Mission régionale d'autorité environnementale

**Avis délibéré de la Mission régionale  
d'autorité environnementale de Bretagne sur  
le projet d'autorisation d'exploiter  
la carrière du Tertre des Blosses  
à Pléchatel (35)**

n° MRAe 2020-007332

**Photographie aérienne précisant l'occupation et les usages du site, extraite du dossier**

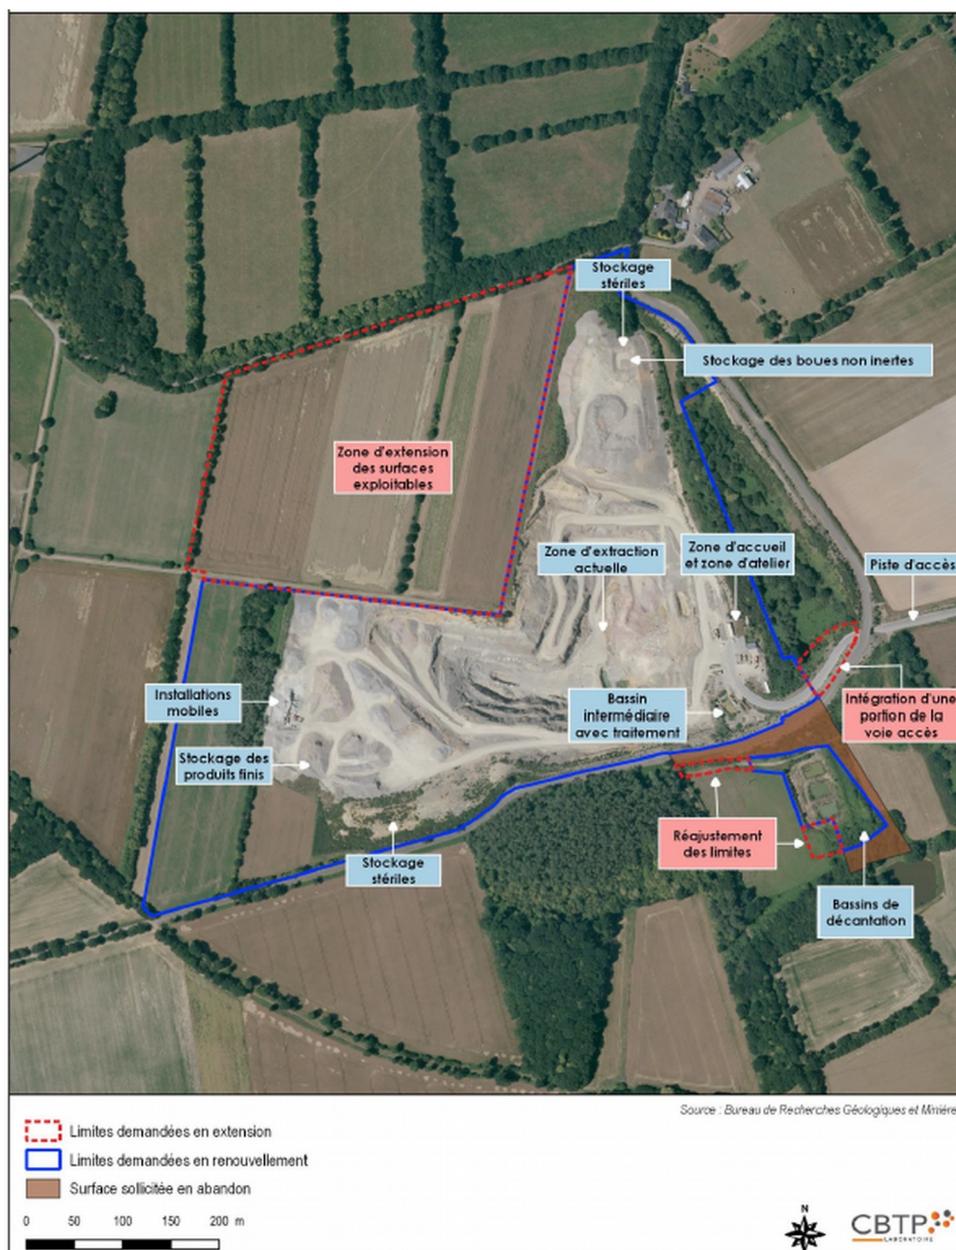
**Des imprécisions gênent la compréhension du projet et donc la perception de ses impacts potentiels :**

Le phasage de l'exploitation, l'évolution de sa géographie, qui sont présentées dans un document « administratif », permettent de comprendre que le fond de fouille sera progressivement étendu vers le nord-ouest, que les dépôts de stériles au nord-est et au sud-ouest ne seront pas rehaussés et qu'une grande plate-forme sud-sud-ouest sera formée des nouveaux rebuts d'exploitation et des apports de déchets inertes, au final en partie immergés dans l'excavation principale.

Le dossier doit clairement présenter ces évolutions ainsi que qu'un récapitulatif des données de production, qui compare la situation actuelle à celle qui est projetée<sup>8</sup>.

***L'Ae recommande de préciser les objectifs et la nature du projet afin de permettre une analyse complète de ses contraintes techniques et de l'évolution qu'il représente par comparaison à la situation actuelle pour que l'appréciation de ses incidences soit possible.***

Figure 28 : Plan de circulation des eaux sur la zone d'extraction

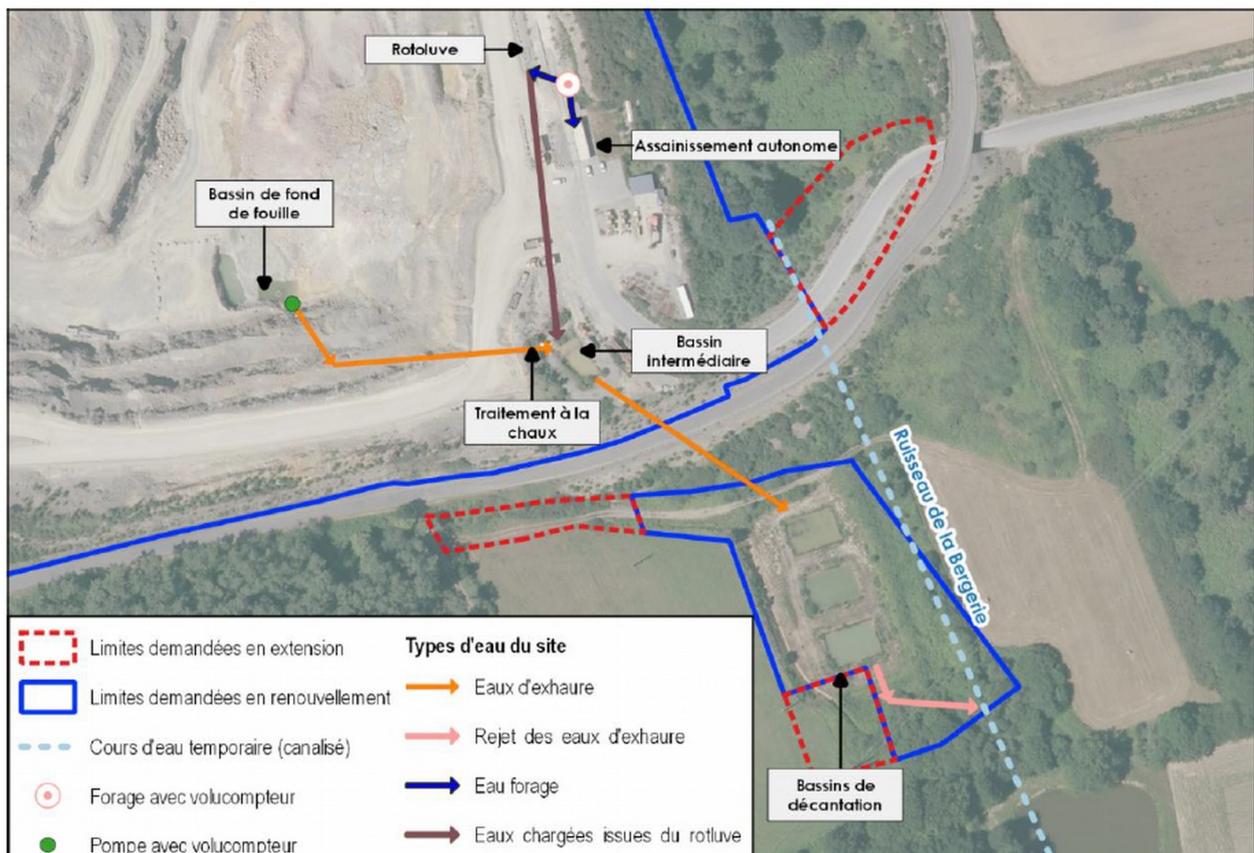
3 points d'attention demeurent au titre de la qualité des eaux superficielles : le dossier ne précise pas

- en cas d'incident polluant affectant un bassin, le mode opératoire qui sera suivi pour prélever les eaux ainsi affectées et les traiter de manière spécifique ;
- les quantités et devenir des boues issues du traitement des eaux, isolées pour le risque de l'acidification qu'elles peuvent entraîner, au terme de l'exploitation ;
- l'impact possible de la remise en état du site sous la forme d'un grand plan d'eau de près de 7 hectares, sur le cycle local de l'eau, (niveau des nappes superficielles, le réseau hydrographique local ou les zones humides).

***L'Ae recommande de renforcer la démonstration de la préservation des masses d'eau, de leurs usages, en précisant aussi la gestion des incidents polluant l'un des bassins d'épuration, le devenir ultime des boues issues du traitement épuratoire et la définition d'un plan d'eau final qui préserve voire améliore les milieux humides ou aquatiques environnants et leur fonctionnalité.***
